原子力科学研究所(JRR-3)

基準地震動に対する標準応答スペクトルの影響検討 (コメント回答資料)

令和4年2月18日

国立研究開発法人日本原子力研究開発機構

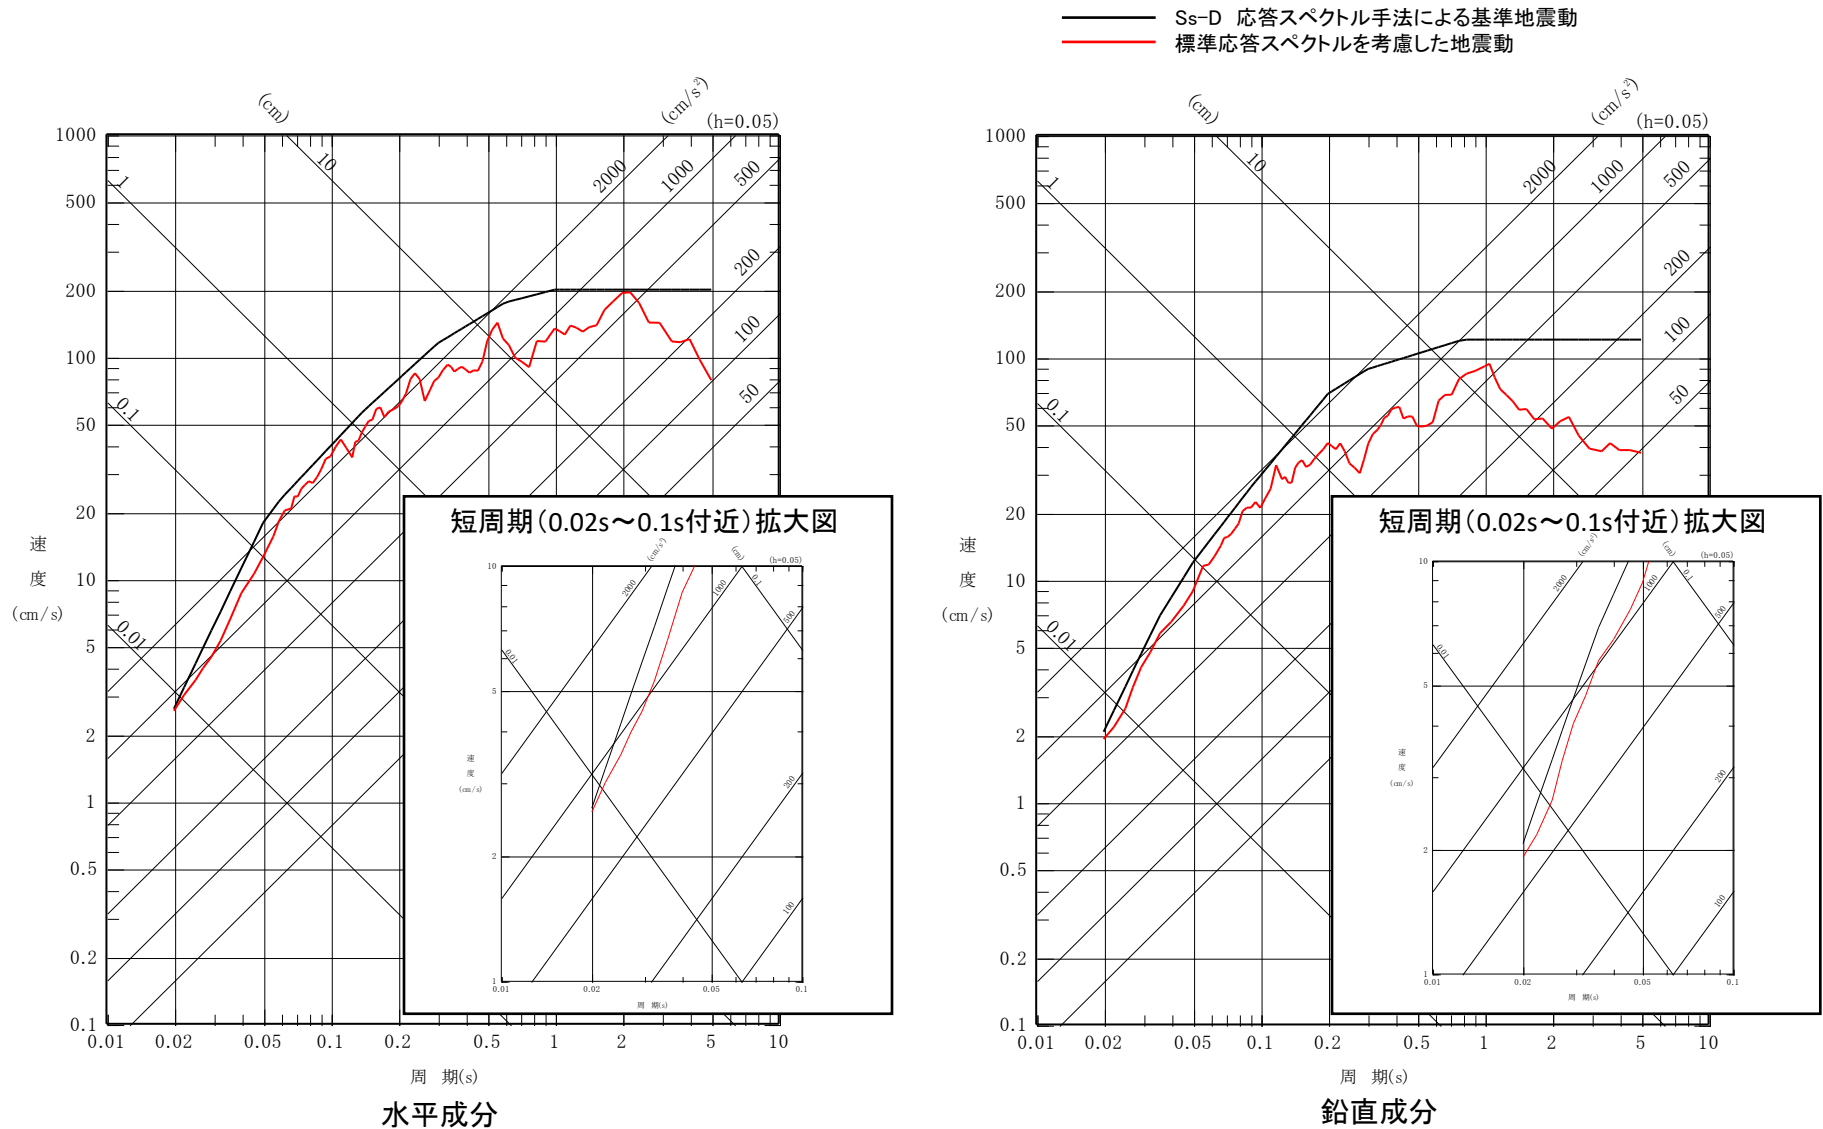
No.	審査会合	コメント	回答概要	項
1	令和3年9月3日 第6回標準応答スペクトルの規制への取り入れに伴う設置変更許可申請等の要否に係る会合	<p>地震基盤相当面を$V_s=2,000\text{m/s}$として実施した地震動評価は、規則の解釈の$V_s=2,200\text{m/s}$以上とは異なっており見直すこと。その際、「参考資料で示した再設定した地盤構造モデル(地震基盤相当面$V_s=2,200\text{m/s}$)による評価」とするのか、「既許可の地盤構造モデル(地震基盤相当面$V_s=2,500\text{m/s}$)による評価」とするのか整理検討が必要。なお、「再設定した地盤構造モデルによる評価」とする場合、その位置付けや理由を明確にし、再設定したモデルの妥当性、根拠や記載の充実化、既許可の基準地震動(統計的グリーン関数法による地震動評価)への影響についても考慮する必要がある。</p>	<p>原子力科学研究所(JRR-3)は、既許可のS_sに包絡されることを確認するため、評価は既許可の内容(地盤構造モデル)に基づき実施する。地震基盤相当面の設定についても、G.L.-0.997km位置($V_s=2,500\text{m/s}$)として地震動評価を実施し、標準応答スペクトルを考慮した地震動が既許可のS_sに包絡されることを確認した。</p>	4~12
2	"	<p>模擬地震波の作成や地盤の伝播特性について、ばらつきや差異があることが否定できないため、乱數位相の他に実位相を考慮し、複数の模擬地震波を作成して応答スペクトルへの影響を確認すること。例えば、敷地内の観測記録の活用等考慮の上、検討すること。</p>	<p>模擬地震波の作成について、「乱數位相による検討」に加えて「実位相による検討」を実施した。 「実位相による検討」にあたっては、敷地地盤の振動特性に起因する位相特性を考慮するため、敷地近傍で発生した地震により得られた敷地観測記録を用い模擬地震波を作成し、地震動評価を実施した。 評価の結果、標準応答スペクトルを考慮した地震動が既許可のS_sに包絡されることを確認した。</p>	13~21

- 解放基盤表面における標準応答スペクトルを考慮した地震動と基準地震動S_s-Dを比較する。

標準応答スペクトルを考慮した地震動は、全周期帯で基準地震動S_s-Dに包絡される。
